三门峡市规划勘测设计院 SAN MEN XIA URBAN PLANNING DESIGN RESEARCH INSTITUTE 22410041				用地单位 河南亿达新能源有限公司	
院	长	定	审	用地性质 三类工业用地 (M3)	建设用地 规划
审	核	计	校	图	比
工程负责人	设计负责人	设计	制图	内容	例
袁书鹏	袁书鹏	袁书鹏	袁书鹏		1:1500
					图号
					MD047-2025
					日期
					2025.05
					图纸总数
					5--

2025-047用地指标变更表

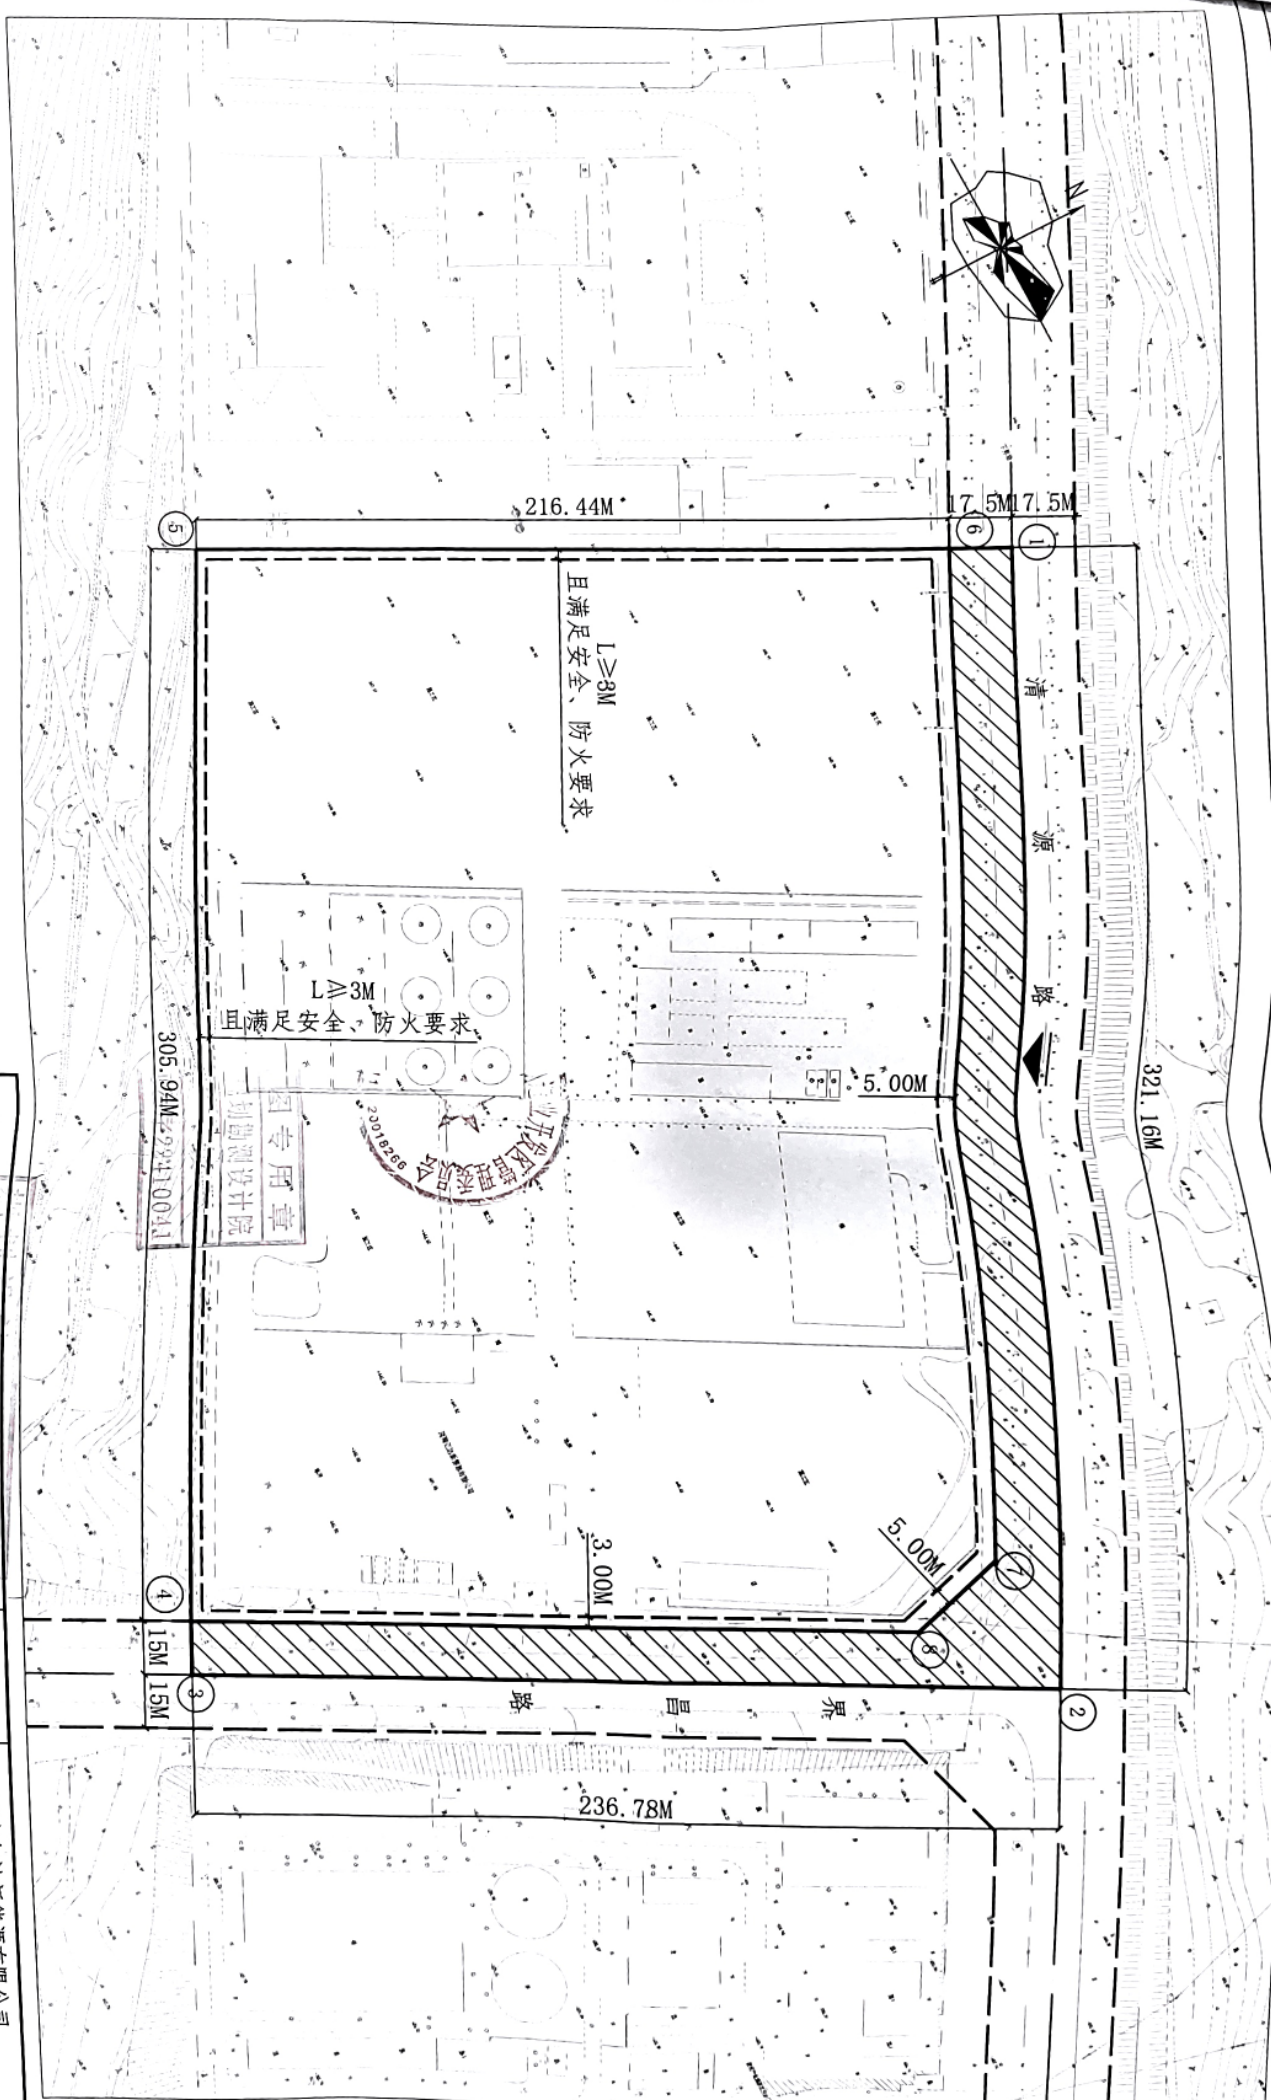
因该项目属一般化学药品建设项目，由于生产工艺、安全生产等特殊要求，依据《关于推进产业集聚区用地提质增效促进县域经济高质量发展的意见》（豫政〔2020〕32号），结合《陕州区产业集聚区控制性详细规划》，本次对该用地容积率、建筑限建面积进行变更，其余不做变更，详见下表：

项目	变更前	变更后
用地位置	清源路南、界昌路西	不作变更
地块	原地块	不作变更
用地性质	三类工业用地 (M3)	不作变更
总用地面积	75594m ²	不作变更
建设用地面积	66475m ²	不作变更
城市道路用地面积	9119m ²	不作变更
建筑密度	≥45%	不作变更
容积率	≥1.0	≥0.7
绿地率	≤20%	不作变更
建筑高度	地上 24M 地下 10M (不包含基础部分)	不作变更
建筑限建面积	≥66476m ²	≥46533m ²
建筑间距	应符合《工业企业平面设计通则》及国家有关规范和法规要求，应符合《建筑设计防火规范》等有关规定和法规要求。	不作变更
防火间距	与地上建筑控制线一致且满足消防及安全及管线敷设等相关要求。	不作变更
地下建筑退让道路红线距离	与地上建筑控制线一致且满足消防及安全及管线敷设等相关要求。	不作变更
地下建筑退让地界距离	≥3M	不作变更
建筑退让距离	东：≥3M，且满足安全、防火距离 南：≥3M，且满足安全、防火距离 西：≥3M，且满足安全、防火距离 北：≥3M	不作变更
停车位	工业用地范围内普通工业厂房机动车停车位配建标准为不小于0.2车位/百平方米建筑面积，配套行政办公及生活服务等设施停车位配建标准为不小于1.0车位/百平方米建筑面积；机动车配建标准不小于3.0车位/百平方米建筑面积。	不作变更
公共设施	名称 用地面积 160m ² 建筑面积 140m ²	不作变更
